**Avis délibéré de la mission régionale d'autorité
environnementale sur le projet de parc photovoltaïque
flottant porté par la société ENR 25 sur la commune de
Pierrelatte (26)**

Avis n° 2026-AP-2070-N17115

Avis délibéré le 16 juin 2026

Figure 2: Plan d'implantation de de centrale photovoltaïque flottante (source dossier)

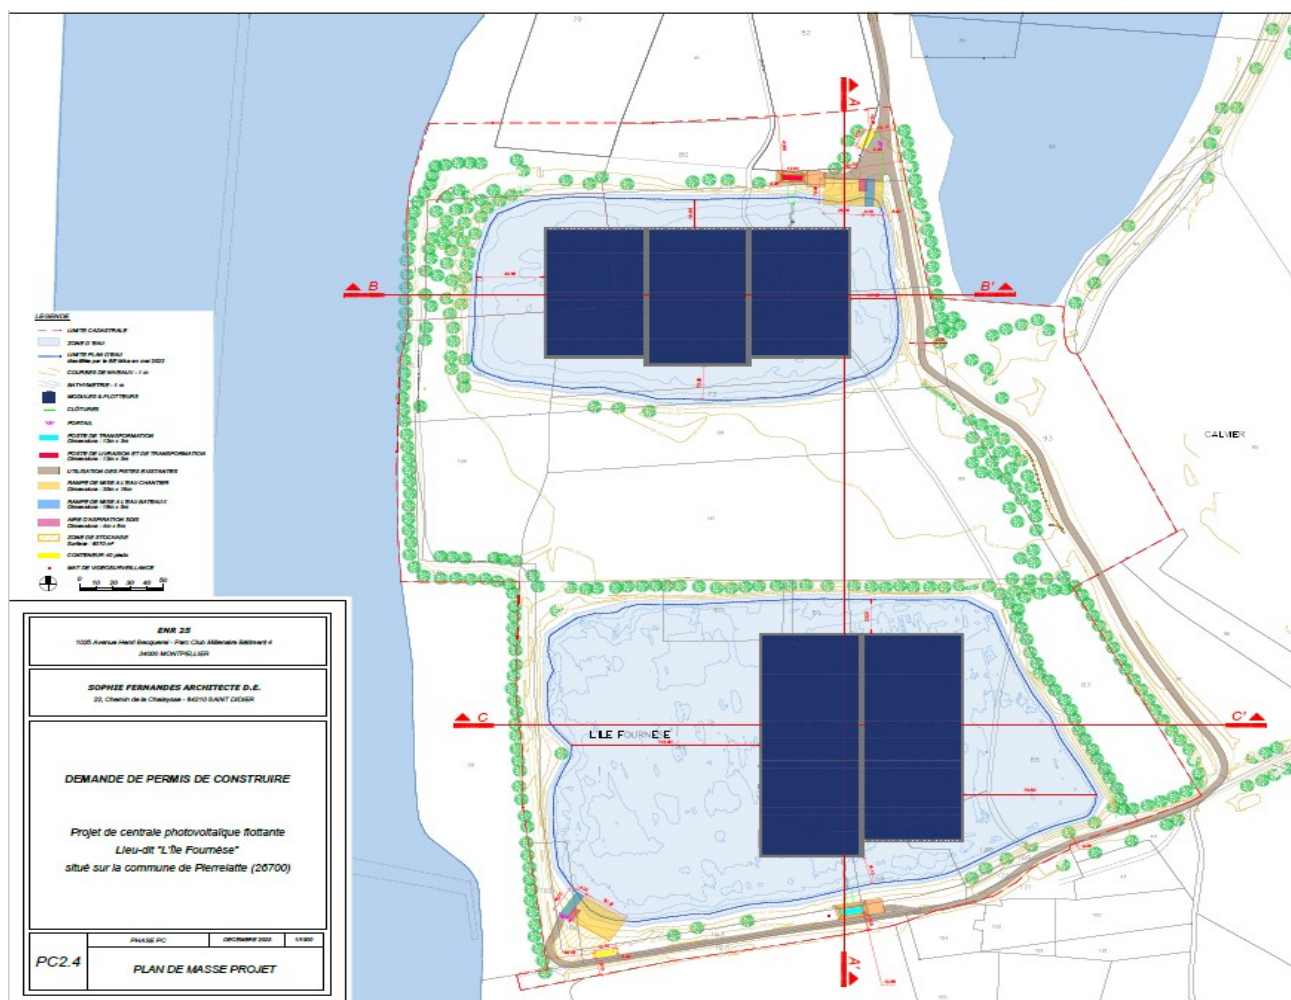
Par ailleurs, le dossier fait état d'une fourchette très importante de puissance (entre 6 et 10 MWc) en indiquant que celle-ci dépendra de la technologie retenue. Au regard de l'ordre de grandeur des informations indiquées (jusqu'à 50 %), des explications plus approfondies sont attendues sur ces choix et les éventuelles incidences induites.

- **d'apporter des éléments d'information plus précis expliquant la fourchette de puissance indiquée ;**
- **de décrire précisément et d'inclure explicitement dans le périmètre du projet et donc de l'étude d'impact, le raccordement au réseau électrique, fonctionnellement lié au parc photovoltaïque, et les éventuels nécessaires renforcements du réseau électrique national et leur calendrier, d'évaluer leurs incidences environnementales et de présenter les mesures prises pour les éviter, les réduire et si besoin les compenser.**

Figure 3: Les habitats au sein de la zone d'étude (source dossier)

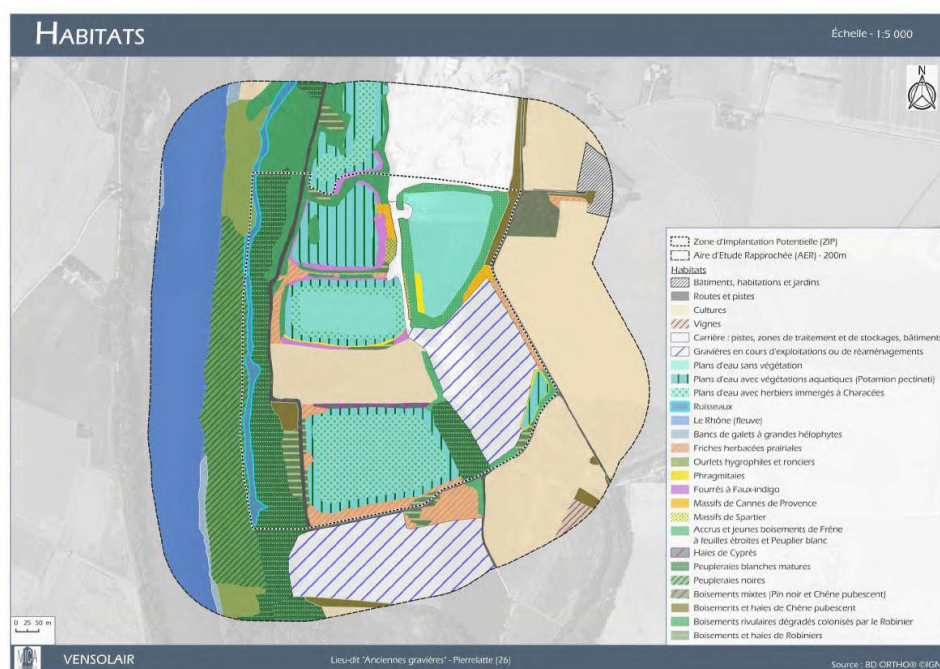
Au regard de la sensibilité du site, à l'interface de plusieurs zonages de protection et d'inventaire, et des nombreuses espèces protégées contactées lors des inventaires, les enjeux doivent être ré-évaluées à la hausse.

L'Autorité environnementale recommande de reconsidérer à la hausse le niveau d'enjeu des espèces contactées (telles que les amphibiens, chiroptères et oiseaux), au regard des habitats en présence sur le site, où un grand nombre d'espèces sont protégées.
